第337回核燃料施設等の新規制基準適合性に係る審査会合

京都大学臨界実験装置 (KUCA)

設置変更承認申請について

京都大学複合原子力科学研究所

図3 l 、 β_{eff} 、 β_{eff}/l 、臨界量と積算出力、1.2Wを越えるまでの時間の関係

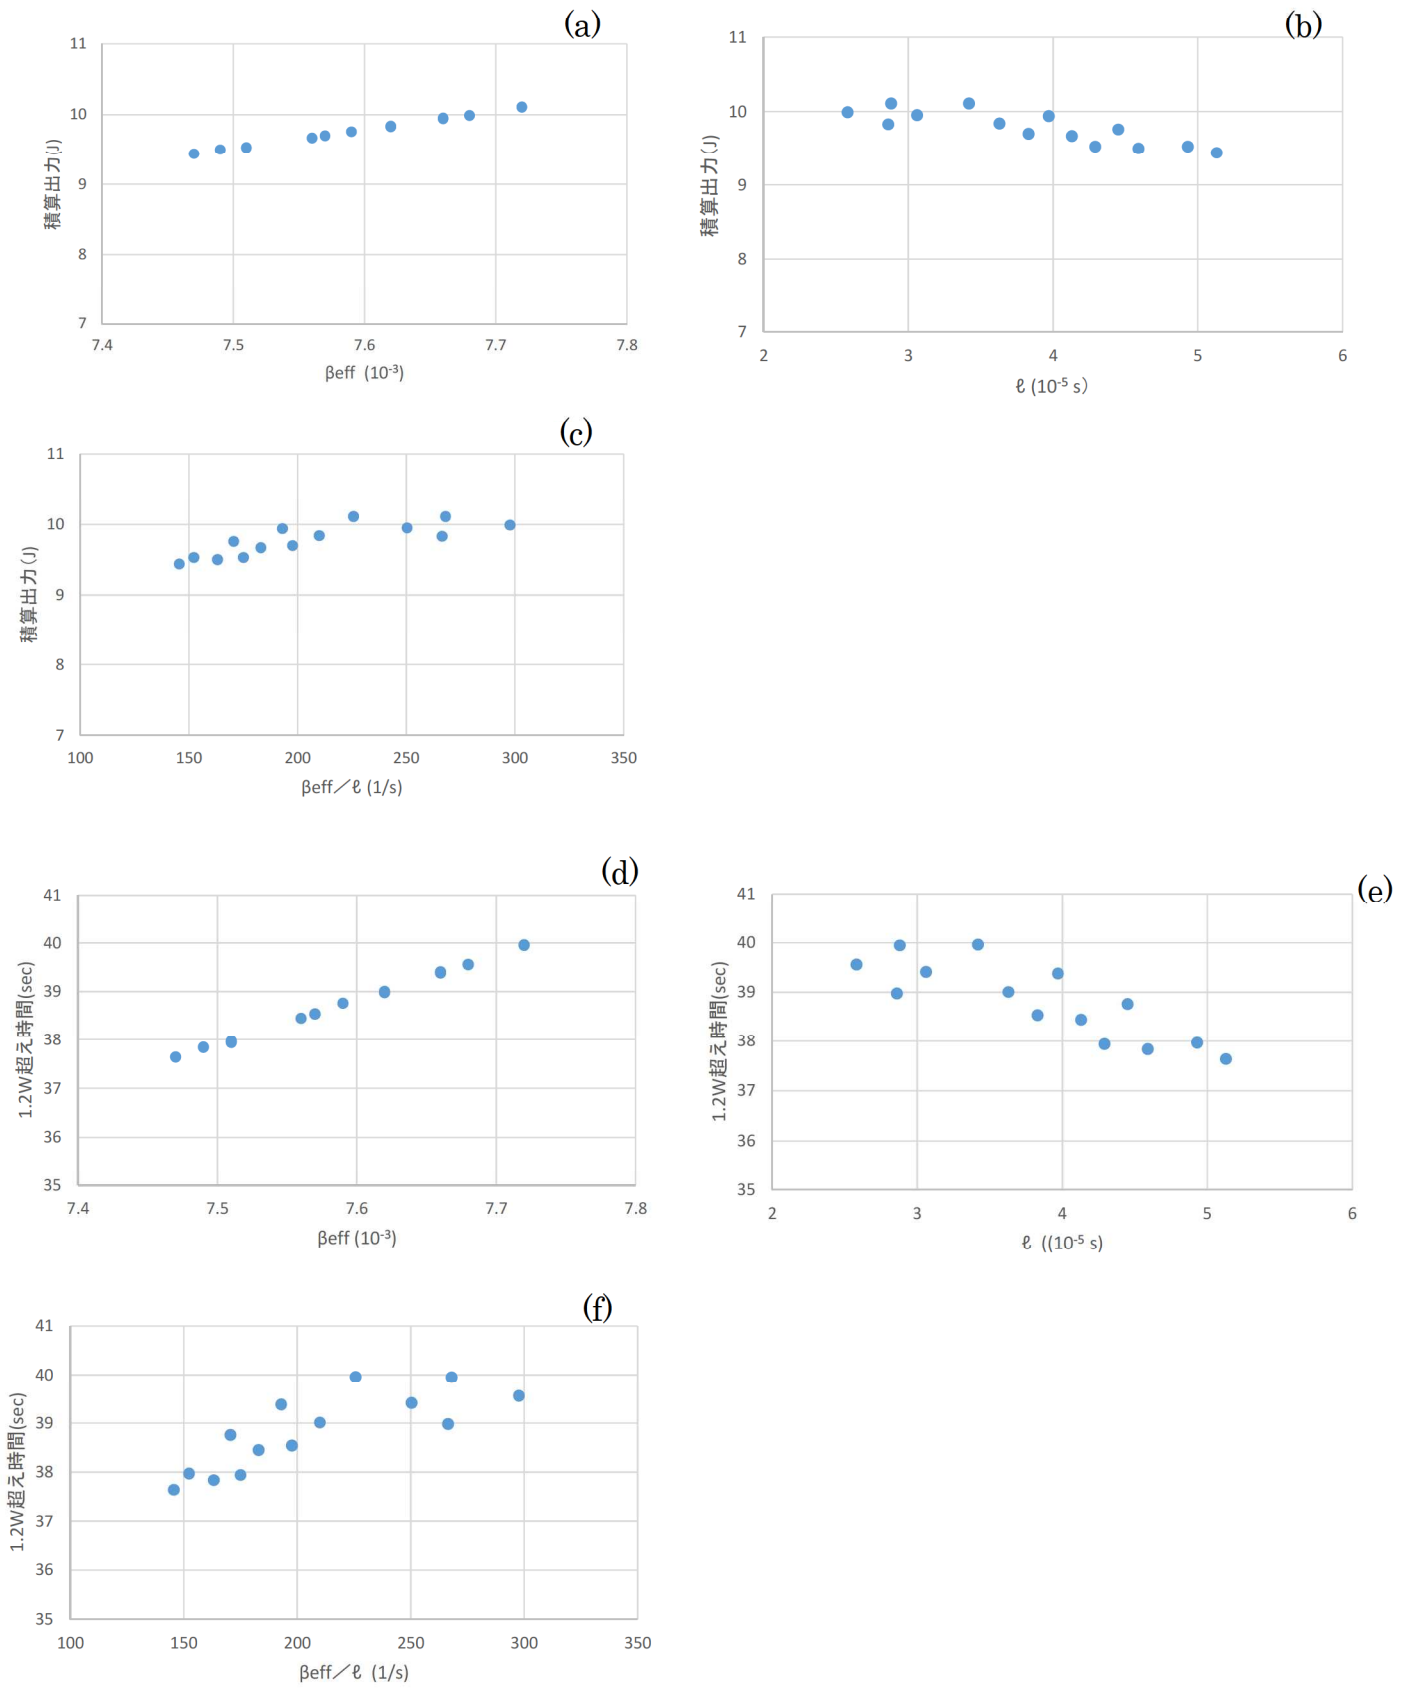
前回の「第 331 回核燃料施設等の新規規制基準適合性に係る審査会合」(2020 年 1 月 27 日)において、今回の KUCA 設置変更申請で規定する炉心とそれに対する添付 8 で取り上げる代表炉心の選定方法、さらにその解析の進め方について整理するようにとのご指摘を頂いた。

過渡解析の結果に影響を及ぼす値であるため全ての代表炉心について解析を行う。図 3 (a) に示すように積算出力は β_{eff} の値に対して明らかに比例しているため β_{eff} が大きな炉心の解析に注意する。この理由は、 β_{eff} の値が大きくなると同じ反応度等価量に対してドル単位の反応度は小さくなり、出力がスクラム設定点まで達するまでの時間が図 3 (d) に示すように長くなり、そのために積算出力が大きくなっていると考えられる。解析を行う炉心は 1) と同じとする。

過渡解析の結果に影響を及ぼす値であるため全ての代表炉心について解析を行う。
図 3 (b) に示すようにばらつきはあるものの積算出力は ℓ の値に対して反比例している
と思われるので、 ℓ の小さな値の炉心の解析に注意する。解析を行う炉心は 1) と同じ
とする。
